改善箇所説明図

①について

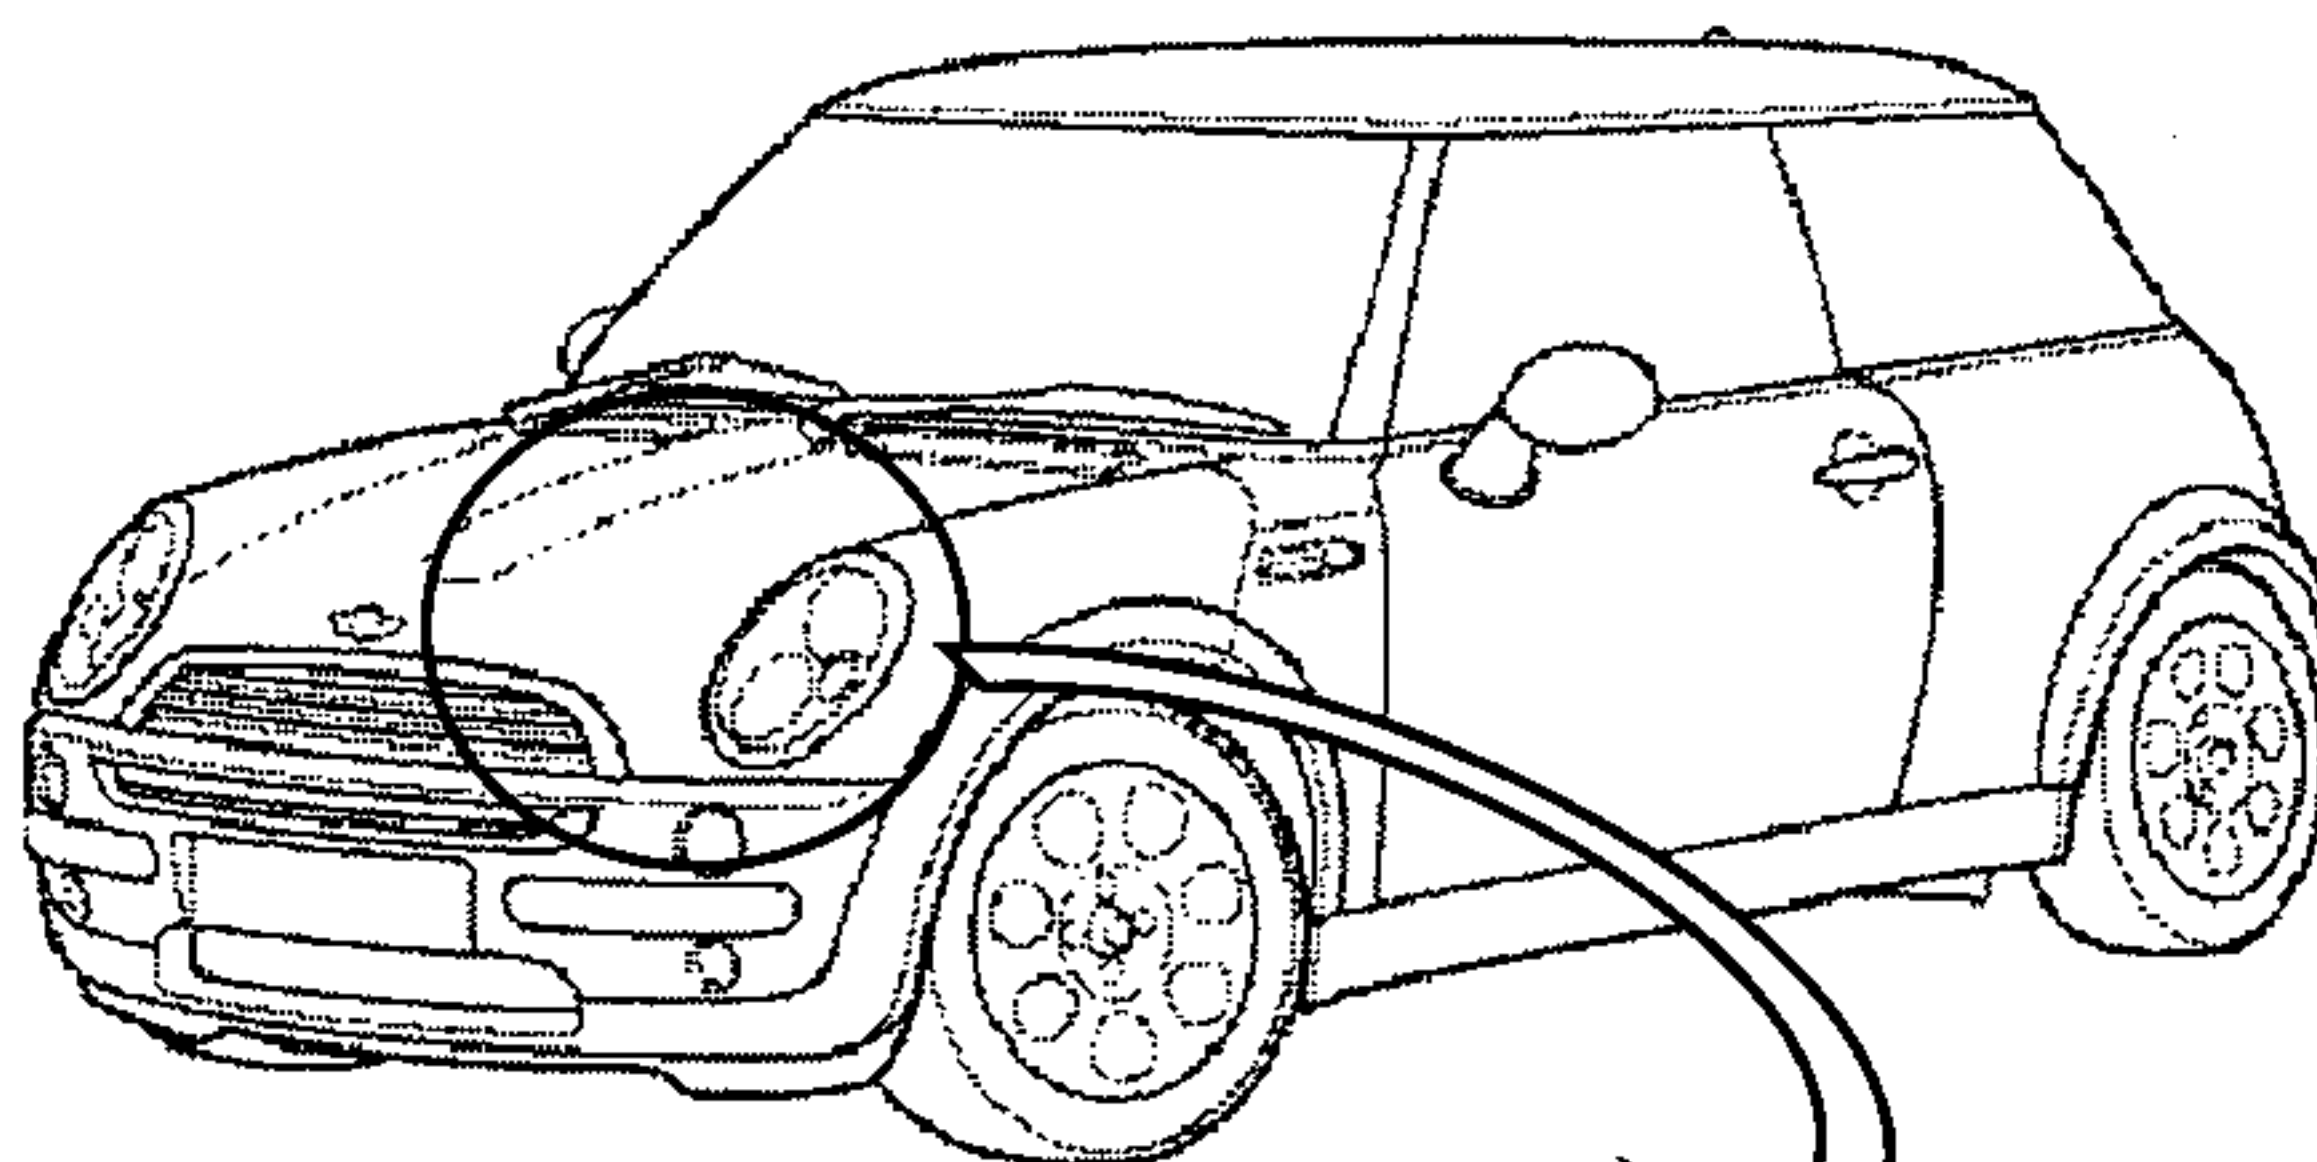
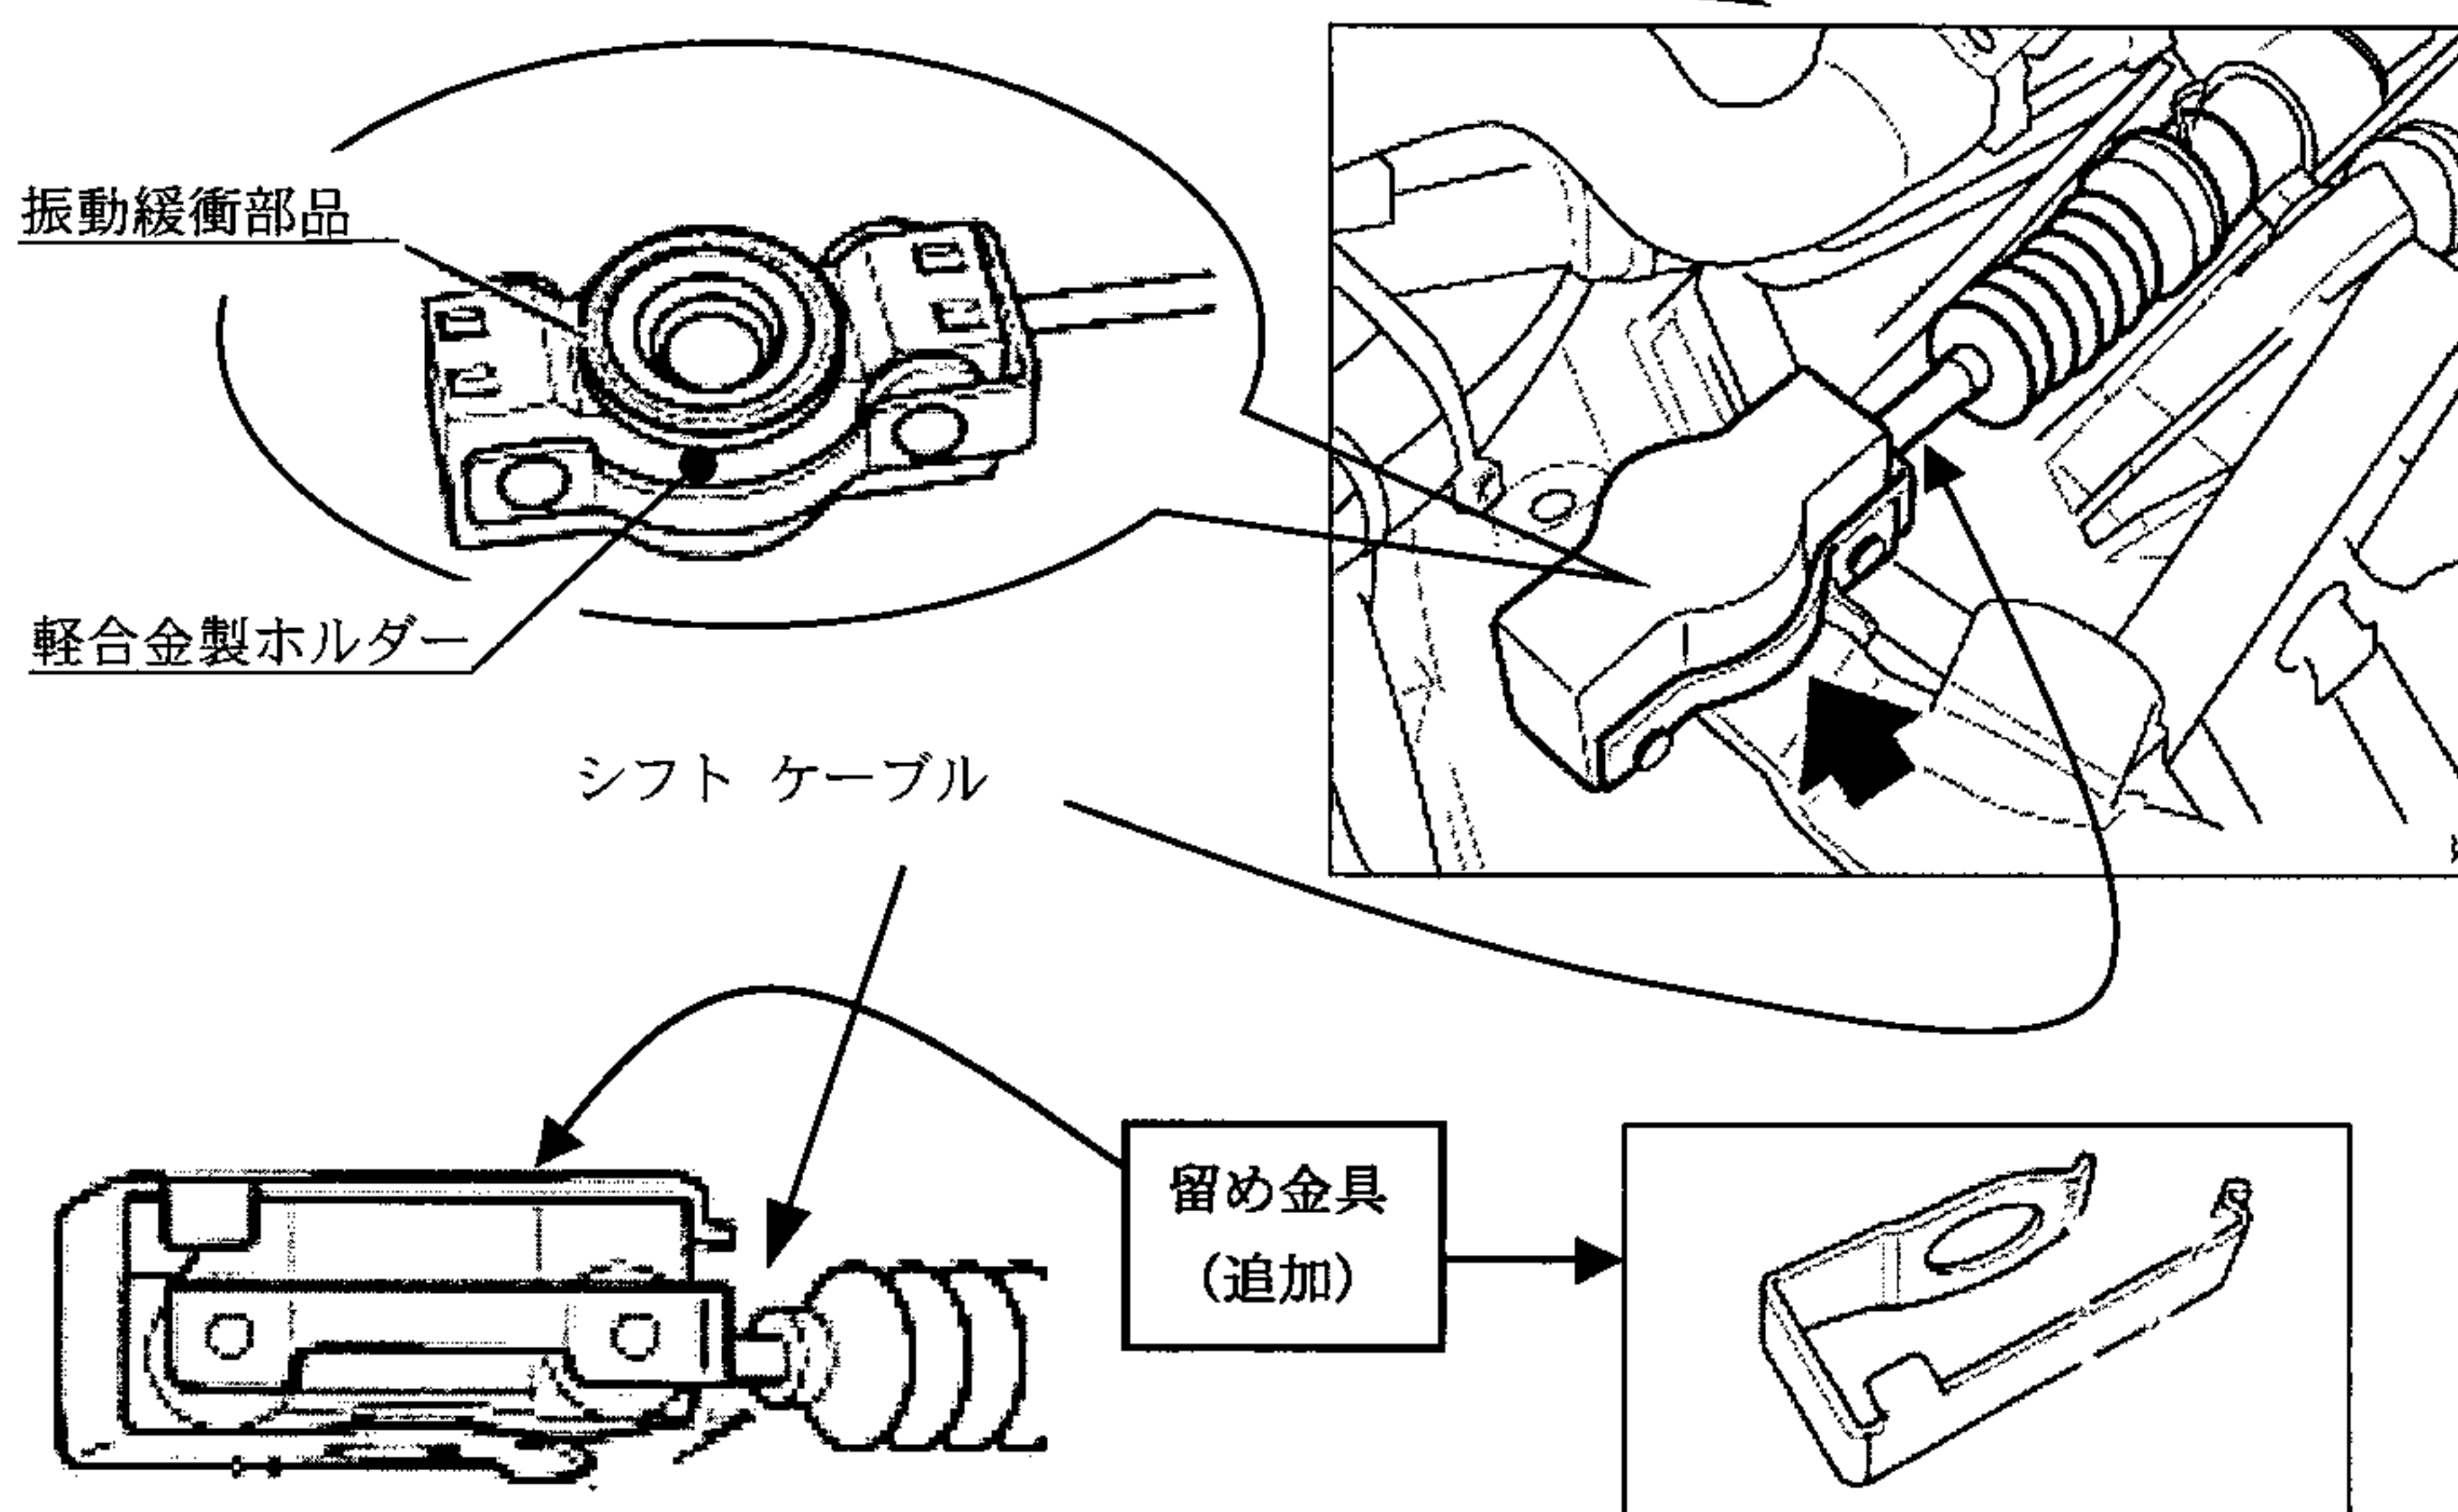
不具合発生箇所

不具合の内容

手動5速変速機装着車において、シフトケーブルの端にある振動緩衝部品と軽合金製ホルダーとの勘合が不適切なため、変速操作を行なった際に当該部位が外れることがあり、変速操作が出来なくなり、最悪の場合、走行不能となるおそれがある。

改善の内容

全車両、当該部位に
留め金具を追加する。

注：  は追加部品を示す。

識別：エンジン ルーム内左側ストラット
取り付け部に白色のペイントを塗布する。
